川内原子力発電所 1号炉及び2号炉  
廃棄物搬出設備の設置について  
(審査会合における指摘事項に対する回答)

2 0 2 0 年 8 月 4 日  
九 州 電 力 株 式 会 社

## 審査会合における指摘事項の回答

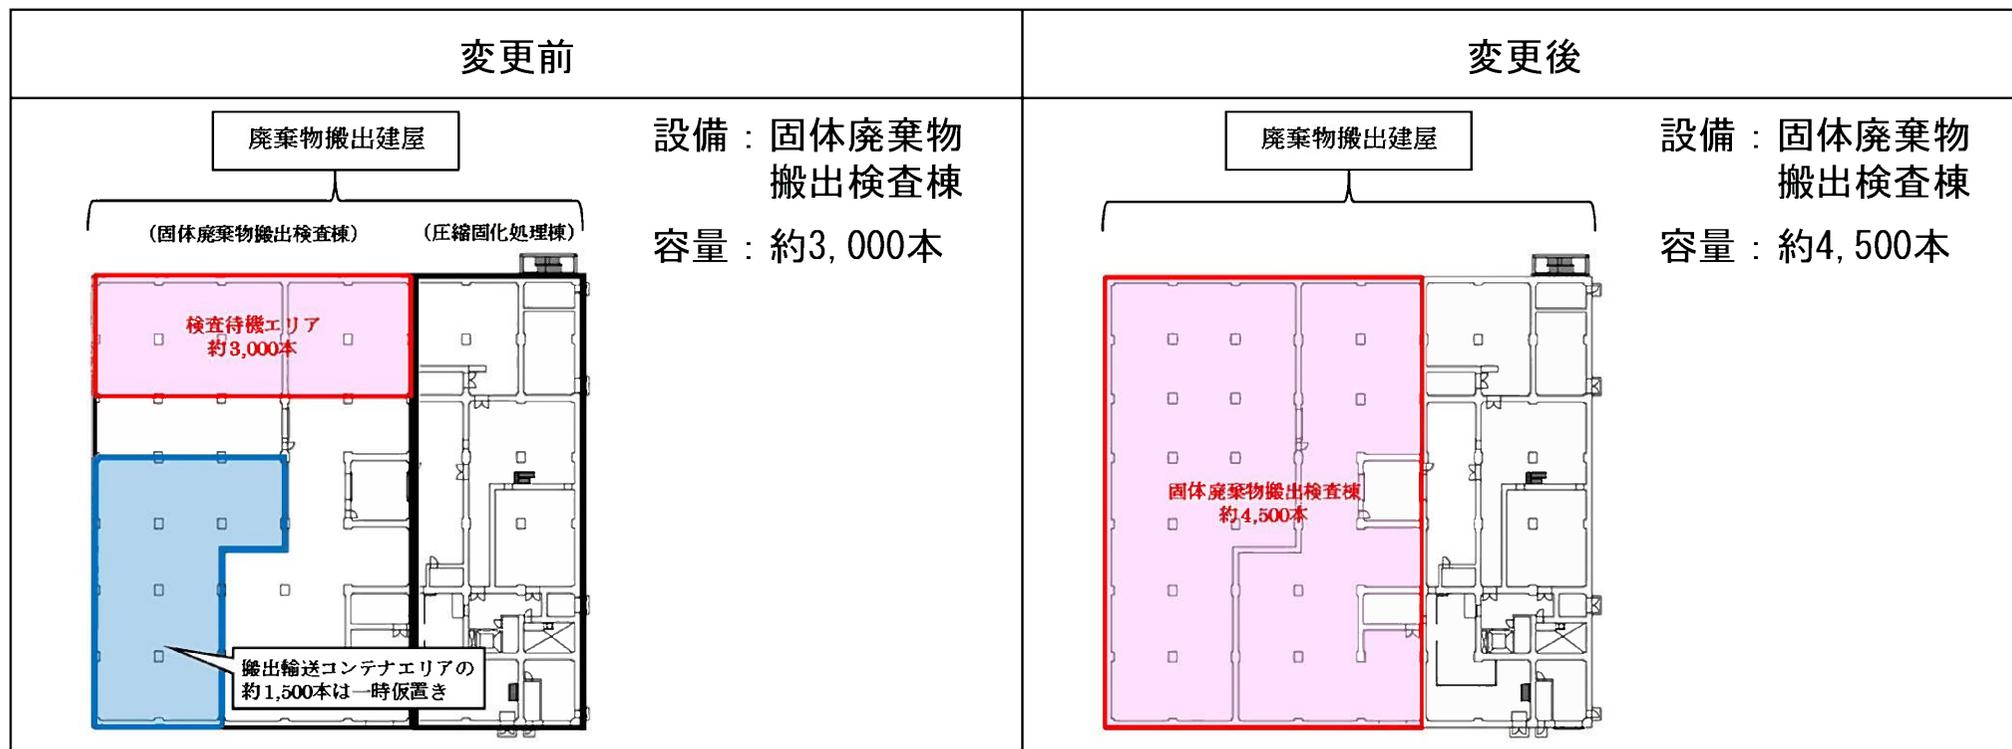
27条（放射性廃棄物の処理施設）について、処理工程の観点で、固型化处理（モルタル充てん）、廃棄物搬出建屋（固体廃棄物搬出検査棟及び圧縮固化処理棟）も該当するのではないか。

28条（放射性廃棄物の貯蔵施設）及び29条（工場等周辺における直接線等からの防護）について、固体廃棄物搬出検査棟だけでなく圧縮固化処理棟も該当するのではないか。

- ・ 廃棄物搬出設備の主な設備と条文（27～29条）の整理について下表に示す。
- ・ 27条の対象設備については、既設置許可の整理によりベイラとなる。固型化处理（モルタル充てん）の機具は、管理区域外に設置した混練機で放射性物質を含まないモルタルを作り、管理区域内でドラム缶に充てんするものであるため設備に含めず、対象外とする。また、固体廃棄物搬出検査棟は、雑固体廃棄物の処理過程がないため、27条の対象外とする。
- ・ 28条の対象設備については、既設置許可の整理により、貯蔵設備である固体廃棄物搬出検査棟が該当する。
- ・ 29条の対象設備については、遮へい壁を有する廃棄物搬出建屋が該当する。
